Keuringsverslag van een elektrische laagspanning- en zeer lage spanningsinstallatie

NIET CONFORM

Datum keuring: 19/01/2024

Controlebezoek van een oude huishoudelijke elektrische installatie van een wooneenheid bij verkoop op vraag van de verkoper volgens (KB 08/09/2019) - AREI Boek 1- 8.4.2. en 8.2.1. en 4.2.4.3.

Afbeelding schakel- en verdeelbord:

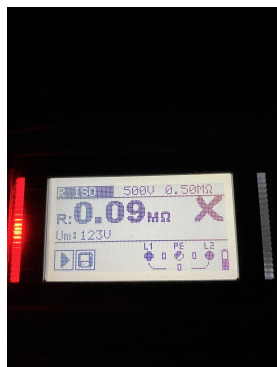
Visueel nazicht (algemeen)	NOK	Directe aanraking	OK	Indirecte aanraking	NOK
Aansluitingen	NOK	schema in bijlage door Aceg vzw	NA		
Equipotentiale verbindingen	NOK	Doorsnede geleiders	NOK		
Continuïteit	NOK	Verlichting / toestellen	NOK

12.01 De waarde van de isolatieweerstand van één of meerdere stroombanen is kleiner dan 0,5M ohm Kringen die afstaan in bijlage. (Boek 1 Onderafdeling 6.4.5.1.)

13.12 Een enkele aardingsonderbreker moet geïnstalleerd worden en deze moet bereikbaar blijven voor alle eigenaars, beheerders of uitbaters die gebruik van de gemeenschappelijke aardverbinding. (boek 1 Onderafdeling 5.4.2.1.)

14.01 Hoofdequipotentiaal verbindingen dienen verwezenlijkt worden, ontbreken, zijn niet geel-groen, onvolledig, <6mm². (Boek 1 Onderafdeling 5.4.4.1. en 5.1.6.2)

15.02 De aanduiding van de stroomkringen en/of apparatuur, aansluitklemmen, enz dient aangebracht of vervolledigd te worden. (Boek 1 Onderafdeling 3.1.3.1. en 3.1.3.3.A. en 5.1.6.1)

16.04 Een afzonderlijke differentieelstroombeschermingsinrichting met een gevoeligheid van 30mA is te plaatsen voor installaties van badkamer, wasmachine, vaatwas, droogkast en/of gelijkaardige toestellen. Deze dient ondergeschikt te zijn aan de hoofddifferentieelstroombeschermingsinrichting (Boek 1 Onderafdeling 7.1.4.1. en 4.2.4.3.)

16.09 (Installaties voor 1/10/1981) Er is geen bescherming door een differentieelstroombeschermingsinrichting met een gevoeligheid van max 30mA voorzien voor contactdozen zonder aardpen. (boek 1 afdeling 8.2.1 punt 6)

18.07 Leidingen zijn te bevestigen met aangepaste bevestigingsmiddelen. (Boek 1 Onderafdeling 5.2.2. en 5.2.9.)

18.14 Elektrische leidingen zijn niet ingevoerd, zodat een continue bescherming verzekerd is. (Boek 1 Onderafdeling 5.2.6.1.)

18.15 Het gebruik van verdeelstekkers is enkel toegelaten bij aansluiting van snoeren op de vaste installatie, vaste aansluiting is dus verboden. (Boek 1 Onderafdeling 5.2.6.2.)

19.02 Schakelaar, contactdoos of aftakdoos herschikken en opnieuw bevestigen. (Boek 1 Onderafdeling 1.4.1.3.)
